IXELLES. Rue du Lac, 6 ; rue de la Vallée, 5 – Maison Marchal (arch.
Ernest DELUNE, 1902)

PERMIS UNIQUE : Doubler l'intérieur de la verrière de la cage d'escalier de la maison Marchal par un châssis en acier à deux ouvrants et deux cadres démontables, dans le respect des divisions du châssis existant, afin de limiter l'effet de « colonne froide » de la cage d'escalier

Avis conforme de la CRMS

Situation existante et situation projetée (documents extraits du dossier).

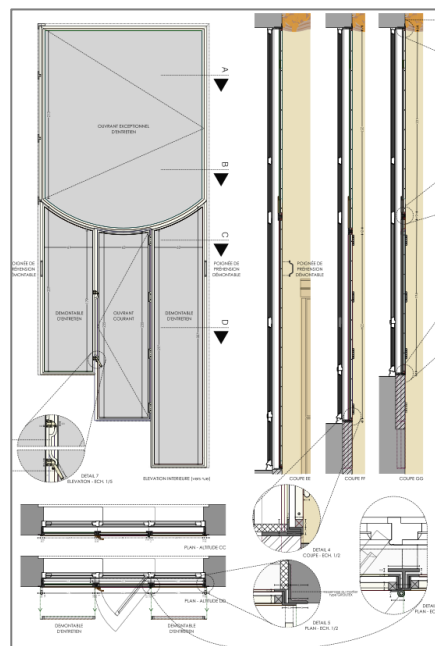
La CRMS émet un **avis conforme favorable sous conditions** sur la demande. Comme elle l'avait déjà exprimé en avis de principe, la Commission se montre favorable au principe du doublage du châssis, destiné à améliorer l'habitabilité de la maison, et tient à souligner la qualité du dossier, rigoureusement étudié et fondé sur une méthodologie respectueuse du patrimoine.

Détails du nouveau châssis projeté. Document extrait du dossier.

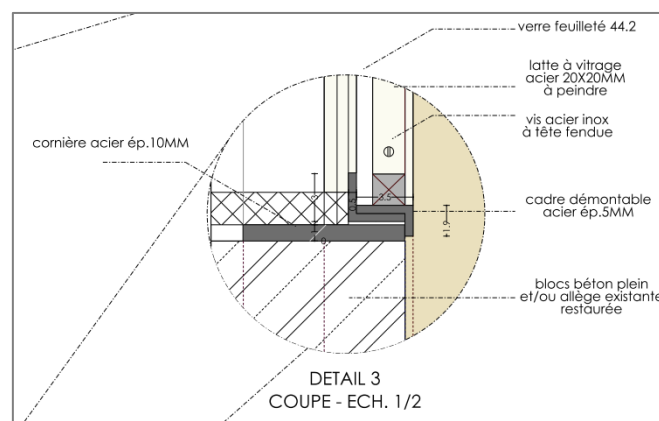
Dans son avis de principe, la CRMS demandait que le châssis doublé soit équipé d'une micro-ventilation côté extérieur (sans impact sur le patrimoine) afin de prévenir la condensation et l'accumulation d'humidité dans l'interstice et permettre un renouvellement d'air minimal.

Selon le demandeur, une micro-ventilation naturelle est assurée dans l'espace entre le châssis extérieur et le châssis de doublage, d'une part grâce aux interstices existants dans le châssis bois extérieur (sachant que les frappes, lors de la restauration, n'ont pas été pourvues de joints de calfeutrage étanche à l'air) et d'autre part grâce à l'absence de joints dans le châssis en acier, évitant de le rendre totalement hermétique. Par ailleurs, par la hauteur du châssis, un effet de tirage thermique devrait se produire dans l'interstice entre le châssis existant et le châssis neuf de doublage.

La CRMS propose que, dans un premier temps, l'efficacité de la ventilation soit évaluée sur la base des ouvertures et défauts d'étanchéité existants du châssis. Si cette évaluation devait démontrer que le renouvellement d'air extérieur demeure insuffisant pour prévenir les risques de condensation sur les surfaces froides et assurer la bonne conservation des matériaux à long terme, la Commission demande de prévoir, dans un second temps, un dispositif discret d'évacuation des condensats vers l'extérieur, par exemple au moyen de petits orifices aménagés dans la traverse basse du châssis en bois existant.
